改善箇所説明図

スロットルペダルアッセンブリ

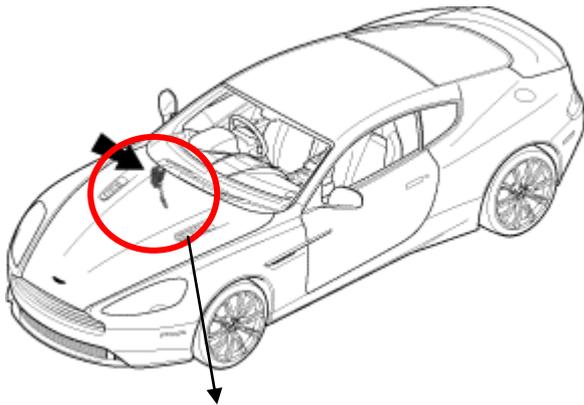
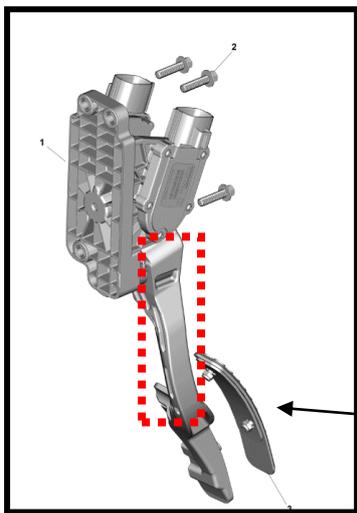
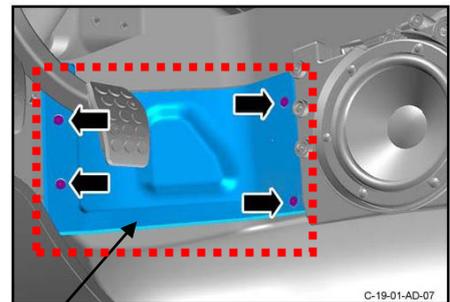
基準不適合発生箇所 (スロットルレバー) (足元スカッフプレート)

スロットルペダルレバーの材質が不適切なため、繰り返し操作することでスロットルペダルレバーが破損して脱落するおそれがある。スロットルペダルレバーが脱落すると、スロットルペダルを踏み込めず、加速できなくなる。また、左ハンドル車については、取付位置のずれにより足元スカッフプレートがスロットルペダルレバーと接触するものがあるため、スロットルペダルレバーがより破損しやすくなるおそれがある。

改善の内容： スロットルペダルアッセンブリを良品と交換する。また、左ハンドル車については、スロットルペダルを点検し、必要に応じて足元スカッフプレートの取付位置を調整する。
